**Всемирный форум для согласования правил
в области транспортных средств**Рабочая группа по общим предписаниям,
касающимся безопасности**122-я сессия**

Правила № 34 ООН(предотвращение опасности
возникновения пожара)**Предложение по дополнению 3 к поправкам серии 03
к Правилам № 34 ООН****Представлено экспертом от Международной организации
предприятий автомобильной промышленности***

«Образец В
(см. пункт 3.1.5 настоящих Правил)

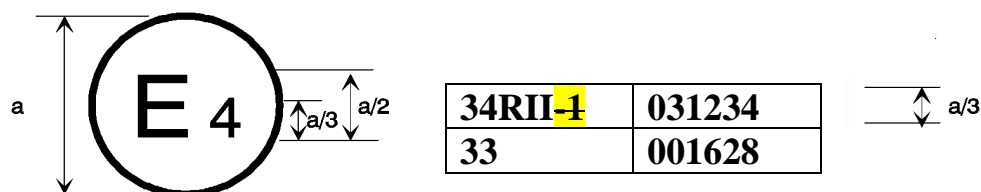
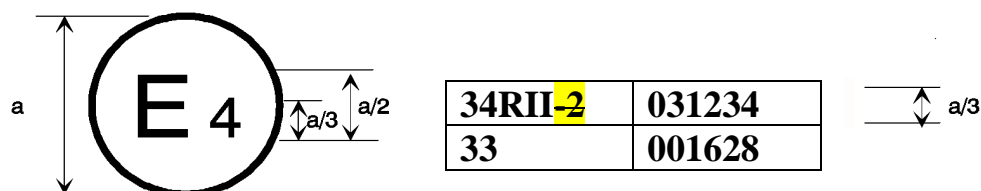
Приложение 2 изменить следующим образом (изменения выделены желтым цветом; сноска остается без изменений):

Приведенный выше знак официального утверждения, проставленный на транспортном средстве, указывает, что данный тип транспортного средства официально утвержден в Нидерландах (E 4) на основании частей I или IV и П-1 Правил № 34 и Правил № 33*. Номера официального утверждения указывают на то, что на момент предоставления соответствующих официальных утверждений Правила № 34 включали поправки серии 03, а Правила № 33 оставались в их первоначальном виде.

Приведенный выше знак официального утверждения, проставленный на транспортном средстве, указывает, что данный тип транспортного средства официально утвержден в Нидерландах (E 4) на основании частей I или IV и П-2 Правил № 34 и Правил № 33*. Номера официального утверждения указывают, что на момент предоставления соответствующих официальных утверждений...»
